廃炉発官 30 第 207 号  
平成 30 年 10 月 24 日

福島第一原子力発電所 特定原子力施設に係る実施計画 変更認可申請書の  
一部補正について

平成 30 年 6 月 13 日付け廃炉発官 30 第 87 号をもって申請しました福島  
第一原子力発電所 特定原子力施設に係る実施計画 変更認可申請書を別紙のと  
おり一部補正をいたします。

現在供用中である共用プール建屋廃液移送系の記載反映に関する審査の進捗を踏まえ、下記の通り補正を行う。

図 1 - 4 共用プール建屋廃液移送系概略系統図

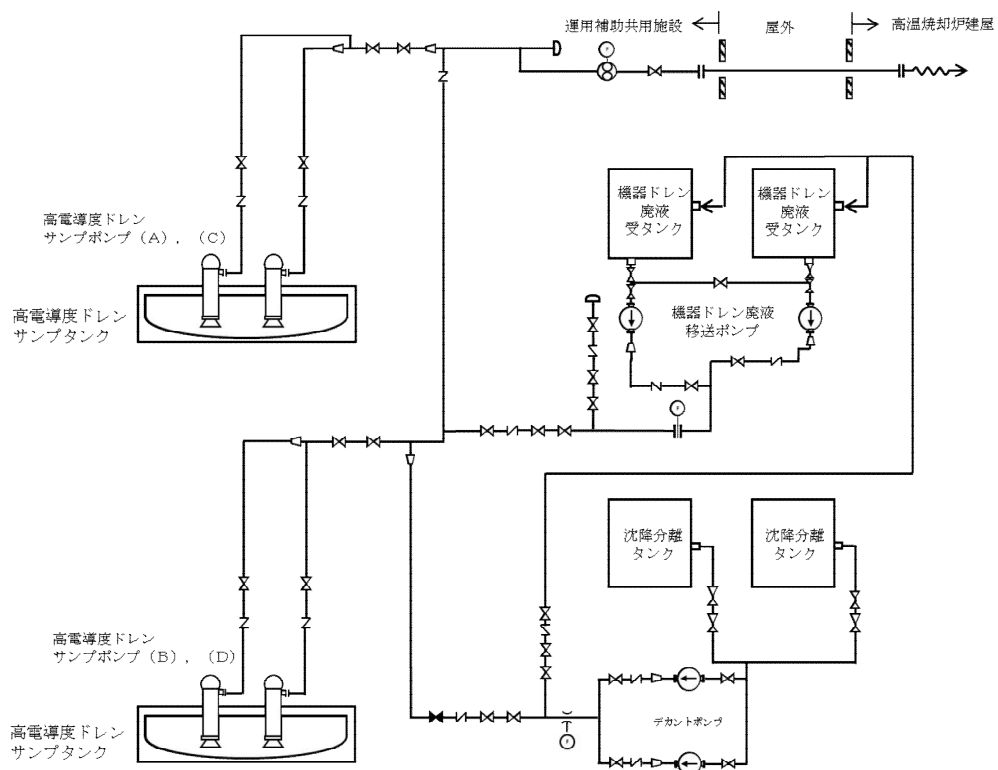
- ・ 耐圧ホースの追加に伴う共用プール建屋廃液移送系概略系統図の変更

図-1 配管概略図

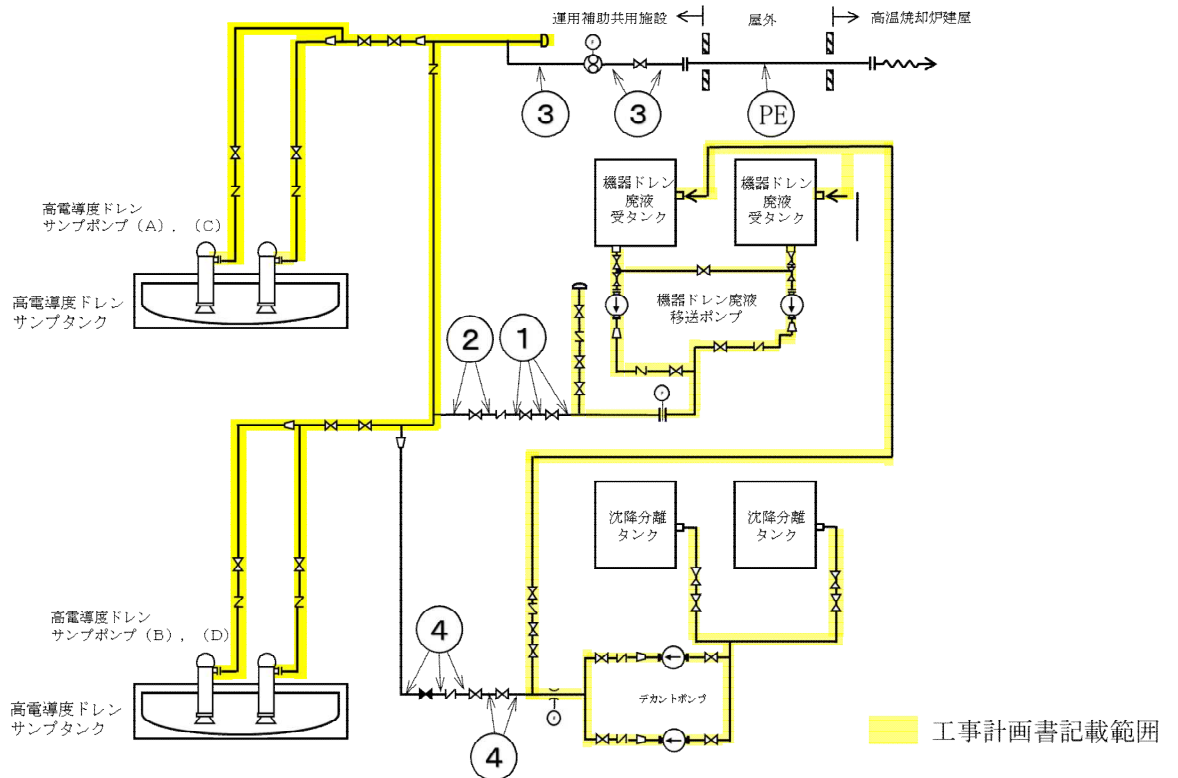
- ・ 漏えい防止対策の記載の充実
- ・ 耐圧ホースの耐放射線性を追記
- ・ 耐圧ホース追加に伴う配管概略図の変更
- ・ 準拠規格・基準類の適正化
- ・ 耐圧ホースの構造強度評価及び耐震性評価を追記
- ・ その他考慮事項を追加
- ・ ポリエチレン管、耐圧ホースの確認事項を追記
